# CHAILLY EN BIÈRE

## PLAN LOCAL D'URBANISME

**6.G Etude au titre de l'article L 111 - 1 - 4 du code de l'urbanisme :  
entrée sud du Bourg par la RD 607**

*Modification n°1 - Dossier pour enquête publique*

**LA DESSERTE DU SITE DANS LA DEMARCHE DE PROJET URBAIN A L'ECHELLE DU SECTEUR :  
POUR UN MAILLAGE DES CIRCULATIONS QUI RENFORCE L'ARMATURE DES LIAISONS INTERQUARTIERS**

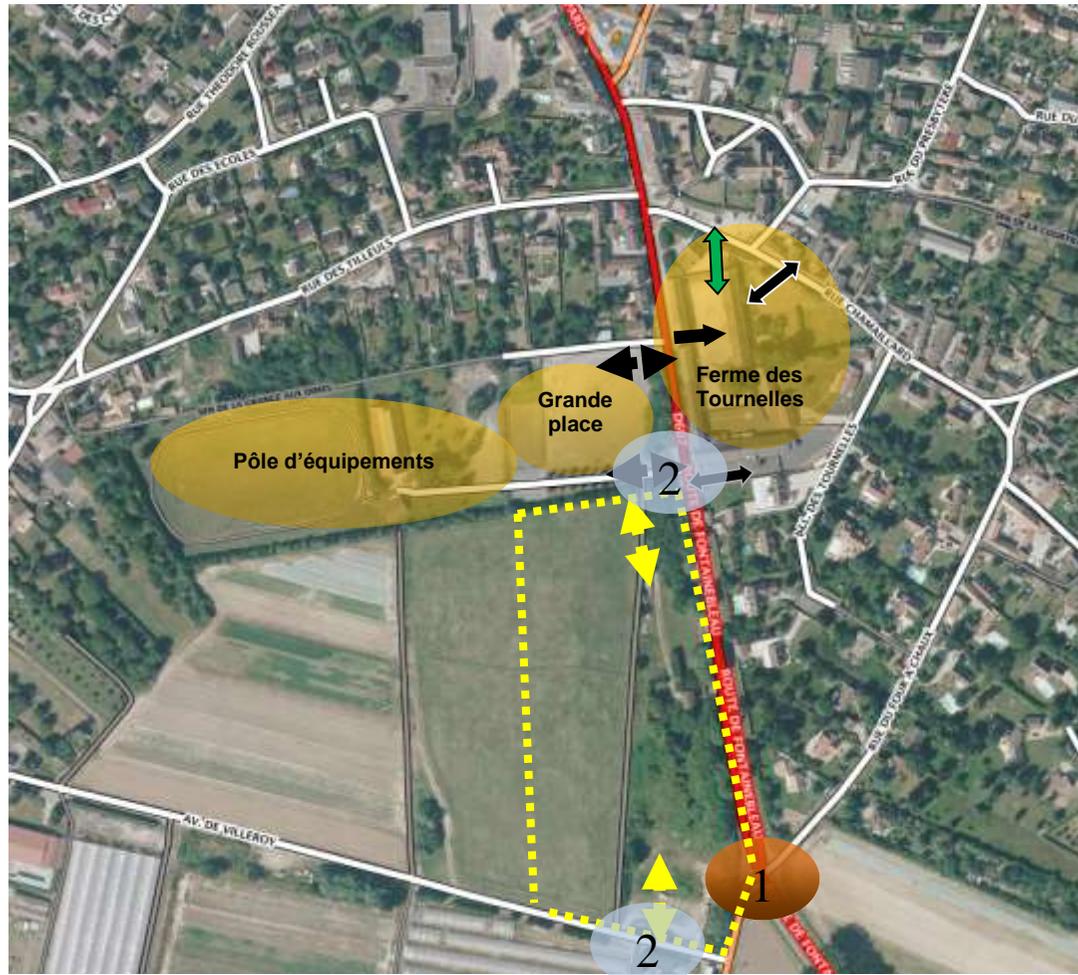
et assurer les continuités à l'intérieur de l'opération, la desserte automobile s'effectue au nord à partir de la « Grande place », ~~à l'est depuis la RD607 et~~ au sud depuis l'avenue de Villeroy.

**LA SECURITE DANS LA DEMARCHE DE PROJET URBAIN A L'ECHELLE DU SECTEUR :**  
**LES PROBLEMATIQUES DE LA CIRCULATION DE TRANSIT ET DE LA DESSERTE DES QUARTIERS**

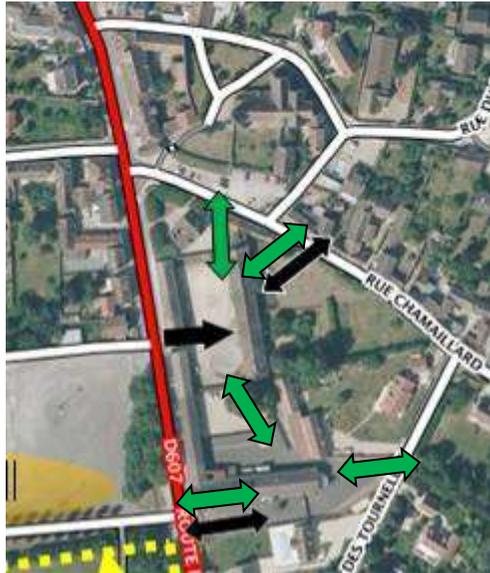
Les accès directs à l'opération depuis la RD 607 (dont l'une partagée avec celle du pôle d'équipements) et celle depuis l'avenue de Villeroy (~~aménagée en deuxième phase~~) ~~devront faire l'objet d'études particulières qui permettent permettre~~ d'assurer la sécurité des usagers.
